**Продукція: Комплект Ferodo для встановлення колодок з покращеними характеристиками**

Дотримуючись взятих на себе зобов'язань щодо надання потужних, надійних, ефективних та безпечних систем гальмування для широкого асортименту моделей, наша інженерна команда запропонувала оновлену конструкцію настановного комплекту для гальмівних колодок **Ferodo FCV5530B для гальмівної системи Haldex DBT22LT**. Цей оновлений дизайн дозволить спростити встановлення колодок та забезпечить правильне складання під час операцій обслуговування.

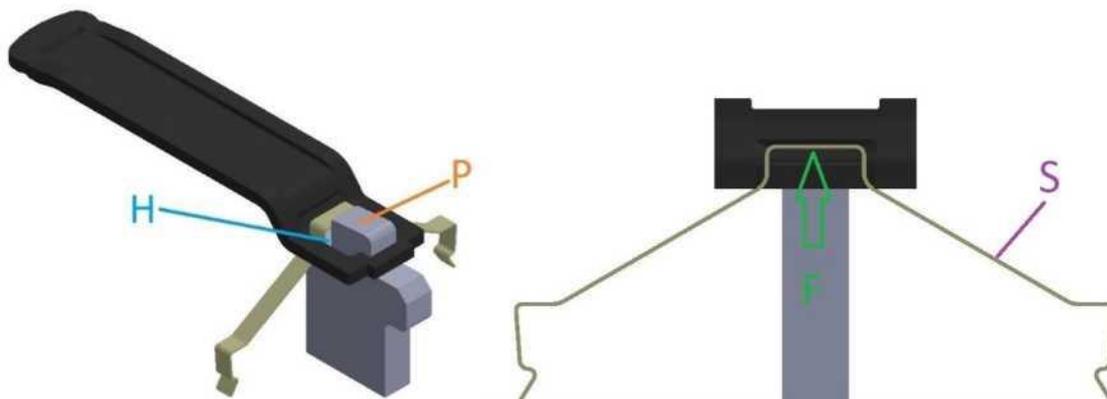
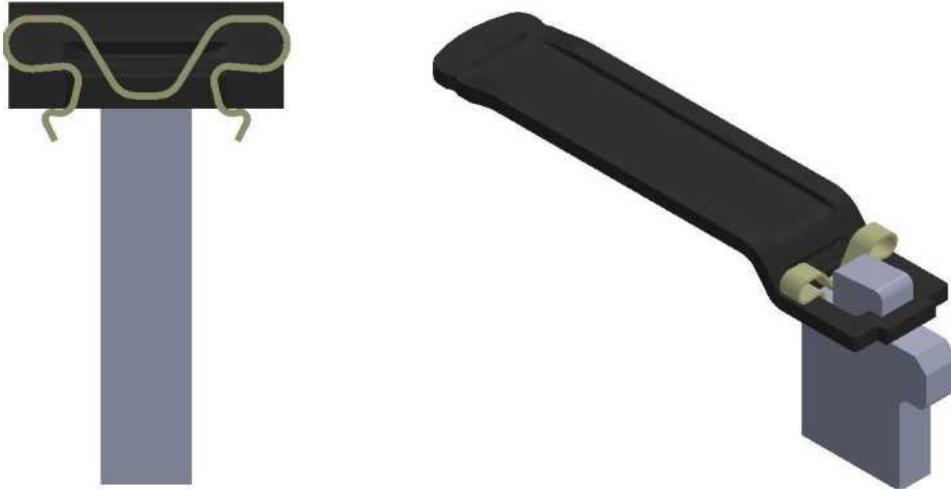
**Існуюча конструкція**

Наявний комплект Ferodo FCV5530B (див. ілюстрацію нижче) містить фіксуючу пружину ("S"), яка вставляється між штифтом супорта ("P") та отвором/сідлом для кріплення ("H"). При такій конструкції механіку гальмівної системи складно візуально переконатися, що пружина розміщена правильно і вставлена в сідло кріплення.

Крім того, втрата притискового зусилля пружини або зміна взаємного розташування пружини та сідла, що може статися в процесі монтажу/демонтажу, може бути непомітною візуально, якщо дивитися з фронтального боку складання.

## Нова конструкція

Нова конструкція комплекту Ferodo FCV5530B (див. ілюстрацію нижче) містить блокуючу пружину ("S"), яка полегшує встановлення та забезпечує постійний тиск на стінки отвору/сідла кріплення ("H"). Крім того, ця оновлена конструкція дозволяє механіку гальмівної системи візуально контролювати фіксацію колодок при будь-якому куті спостереження, що сприяє правильному монтажу.

Зверніть увагу на те, що попередній комплект також залишається придатним для використання відповідно до інструкцій з обслуговування. Оновлений дизайн відображає наше прагнення постійного поліпшення нашої продукції для полегшення монтажу та ефективного обслуговування. Нова конструкція незабаром буде впроваджена у виробництво і згодом замінить поточну версію.
